H4-CA-181-R01

浜岡原子力発電所 敷地の地質・地質構造（コメント回答） 補足説明資料

2020年6月3日

(参考) 取り違えた反射記録の対比

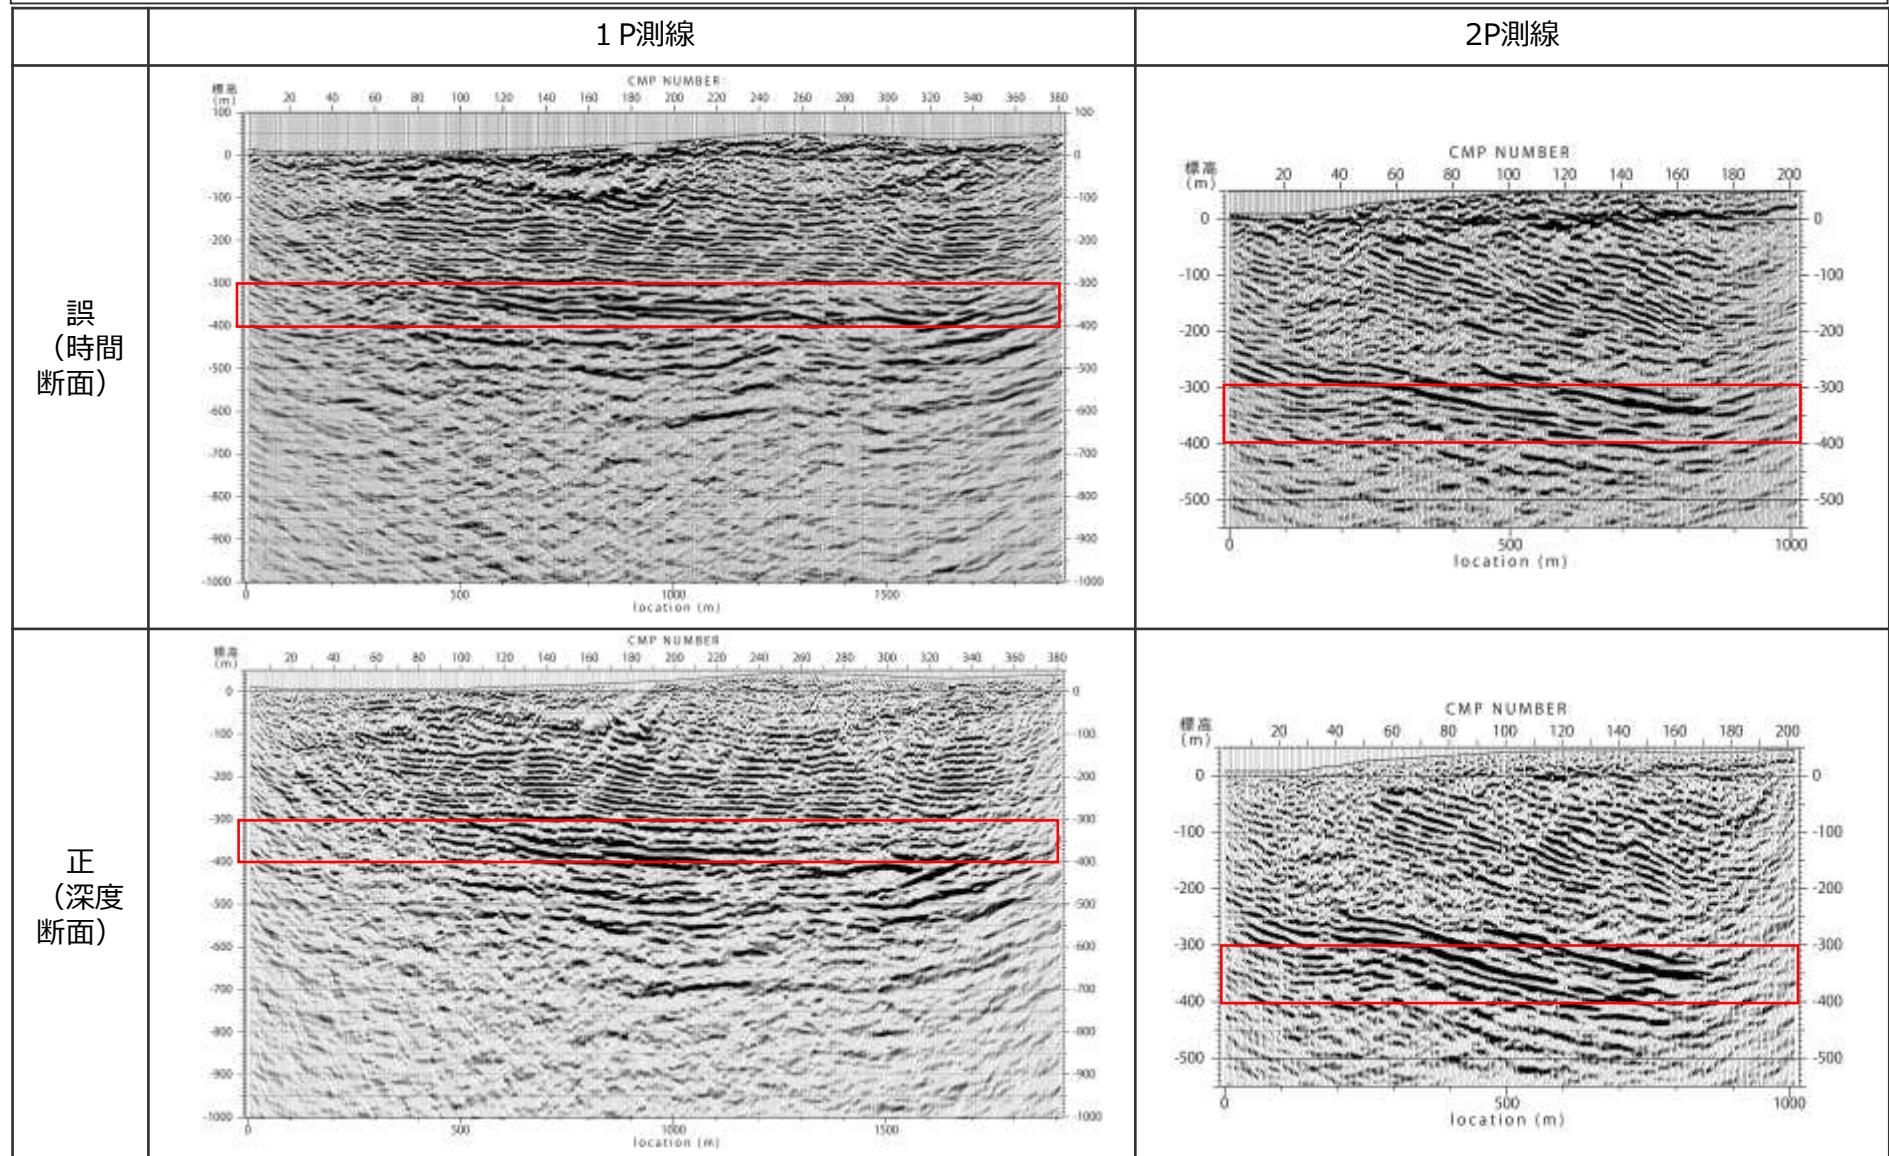
- 前回第817回審査会合において提示した反射記録のうち、深度断面として提示した1P測線及び2P測線について、深度断面と取り違えて時間断面を提示していたことが判明した。
- 今回の取り違えは、一次出力図（計算機出力）に対し、軸スケールの文字を拡大する加工を実施した際に、時間断面を深度断面と勘違いして取り違えたものであり、その図を第316回審査会合(2016.1.8)から前回第817回審査会合まで資料に提示していた。取り違えた資料の一覧を下表に示す。
- 深度断面と、誤って深度表示した時間断面との違いは小さいことから、今回の反射記録の取り違えは反射記録による評価に影響はない。取り違えによる影響確認を次ページ以降に示す。なお、他の測線については取り違えがないことを確認している。
- 今後、資料作成にあたっては、資料化されている図面類と、一次出力図（計算機出力）であることが確実な図面類との対比により、図面類の取り違えなどが生じていないことを確認する。
- なお、各反射断面について、スタック、マイグレーション時間断面、マイグレーション深度断面、速度構造断面の一次出力図（計算機出力）をデータ集1に提示する。

- ・ H断層系の分布する浅部の反射面においては南傾斜の明瞭な不連続面が規則的に認められるものの、深部（標高-300～-400m程度、図中赤枠で表示）には比較的連續性の良い強反射面が認められるとした反射記録による評価に影響はない。

反射断面とボーリング・露頭調査によるH断層系の分布との対応(1P測線)

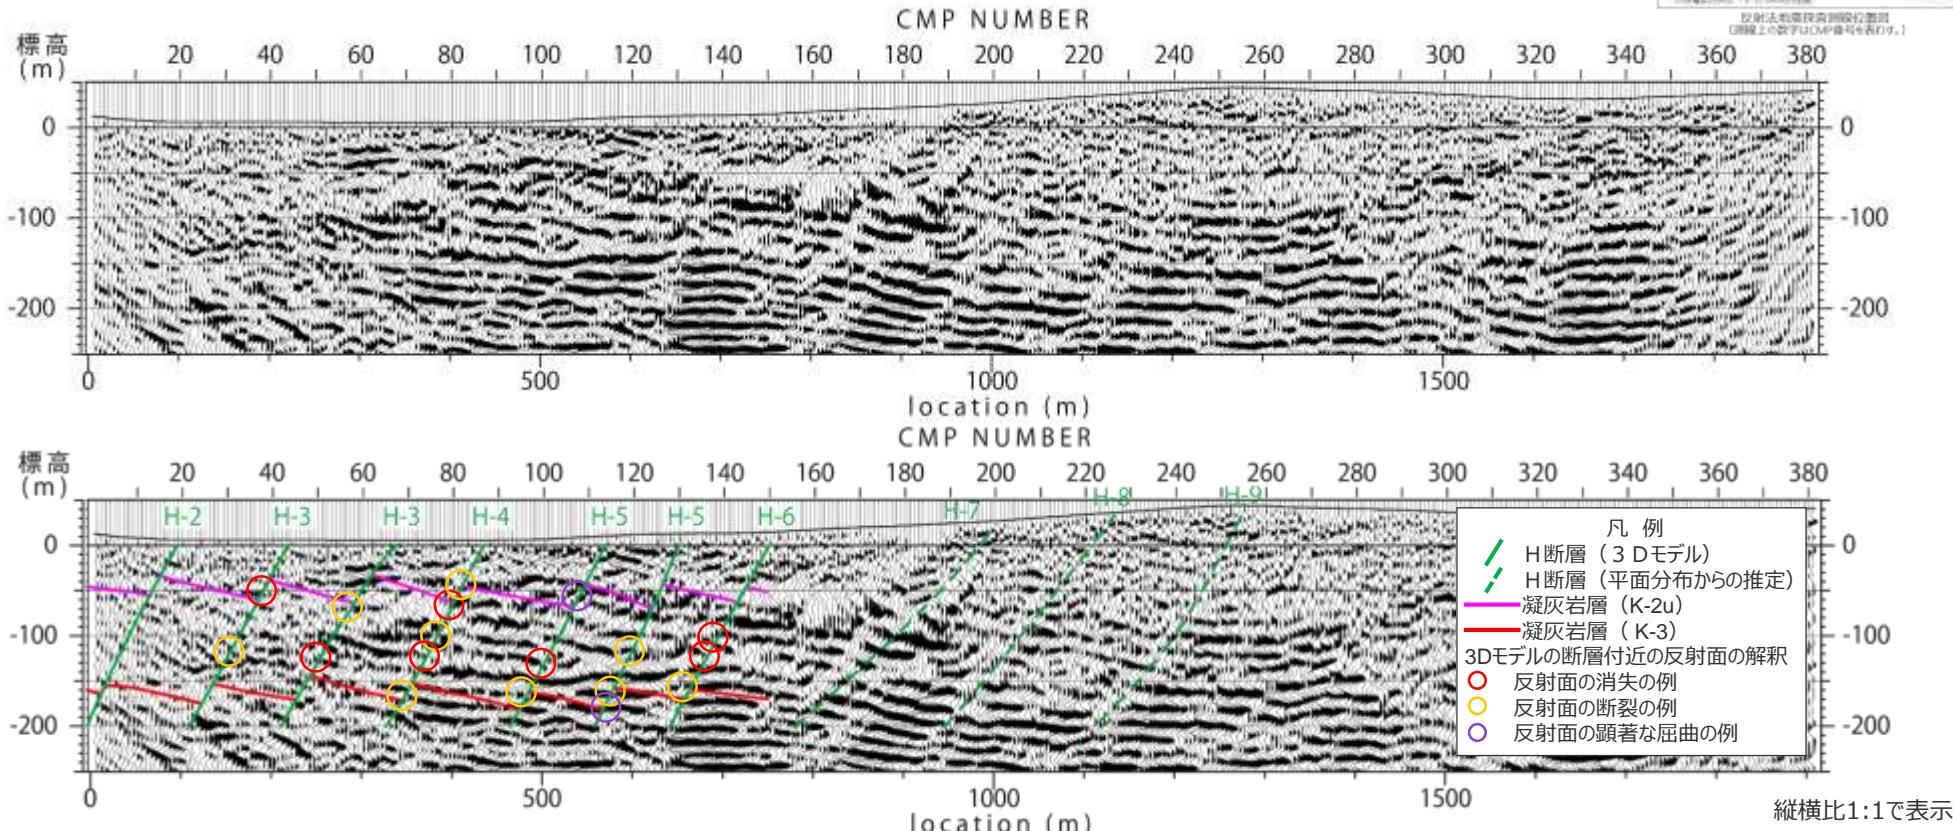
<コメントNo.81>

- ・ ボーリング・露頭調査により陸域及び海域において確認されたH断層系について、反射法地震探査等との対応関係を示すこと。

- 反射法地震探査の反射断面について、ボーリング・露頭調査によるH断層系の分布との対応を検討した。
- 対比範囲は、ボーリング・露頭調査による三次元モデルを作成した標高-200m以浅を対象とした。
- 1P測線では、三次元モデル範囲外に、H-7～H-9断層の平面分布が把握されている。
- 1P測線では、三次元モデルのH断層系は南傾斜60度程度の平行な断層群として現れる。そのH断層付近の反射記録をみると、南傾斜の明瞭な不連続面（反射面の消失、断裂及び顕著な屈曲の連なり）が認められる。このような不連続面はH断層付近以外でも見られるが、それらは小断層による地層のずれや変形による可能性が考えられる。また、H断層系に挟まれた領域には、比較的整然と連続する複数の反射面が認められる。
- 三次元モデルの範囲より北側についても、同様な南傾斜の不連続面が複数認められ、それらの一部の地表への延長は、H-7～H-9断層の平面分布位置と整合的である。

反射法地震探査とボーリング調査結果（砂岩泥岩比率）の関係

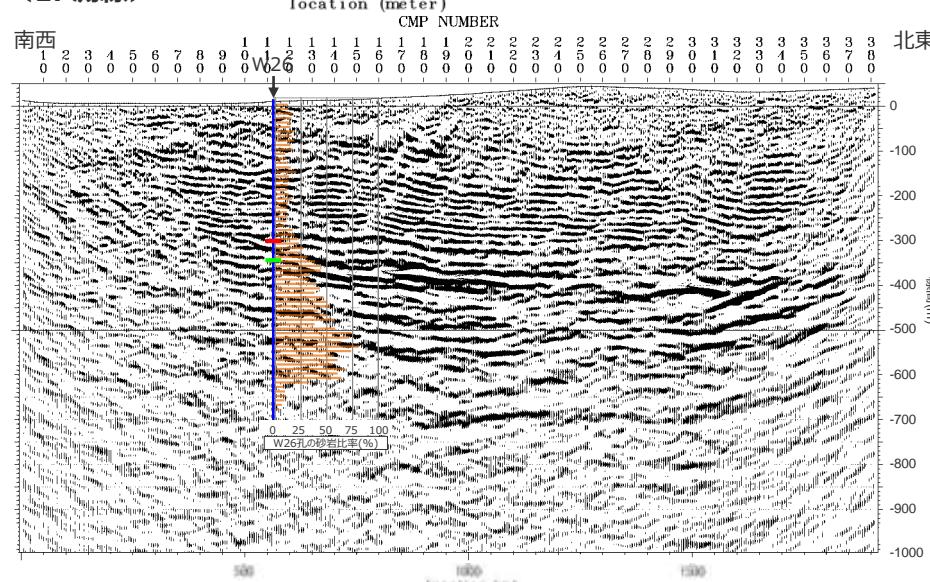
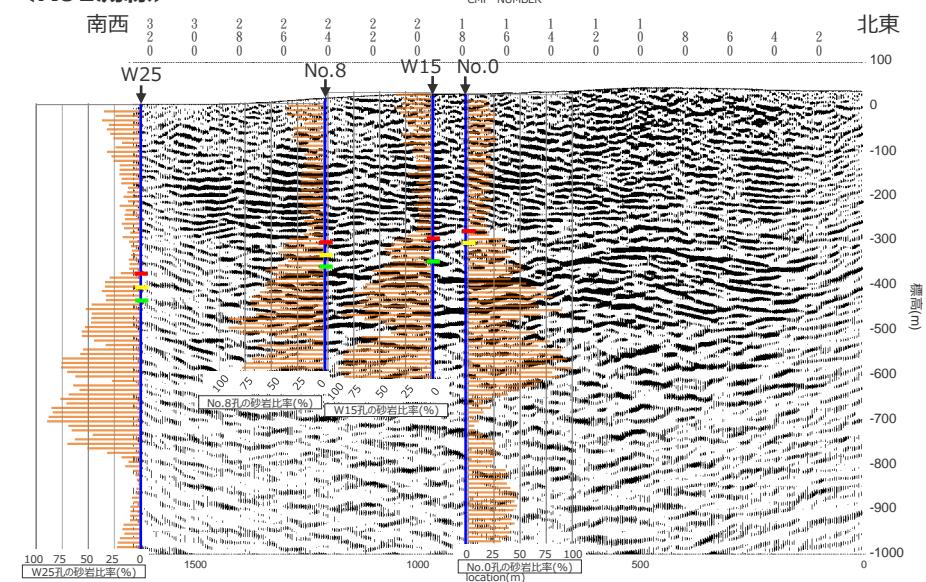
<コメントNo.82>

- 反射法地震探査の深部に認められる強反射面等について、ボーリング調査による地質情報との関連を示すこと。

- 敷地の相良層は物性値の異なる砂岩泥岩の互層であり、この構造が反射断面に影響しているものと考えられる。
- 砂岩泥岩互層は、向斜軸に近いR01測線沿いのボーリング孔では、標高-300m付近までは砂岩比率が10~30%程度の砂岩・泥岩互層、それ以深、標高-700m付近にかけて砂岩比率が50%を超え、それ以深では再び砂岩比率が10~30%程度となる。
- 砂岩比率は向斜の影響を反映した深度分布を示す。
- 反射断面に認められる強反射面は、砂岩比率の高い相良層に対応し、砂岩比率のばらつきが大きくなる箇所との関連があるよう見える。
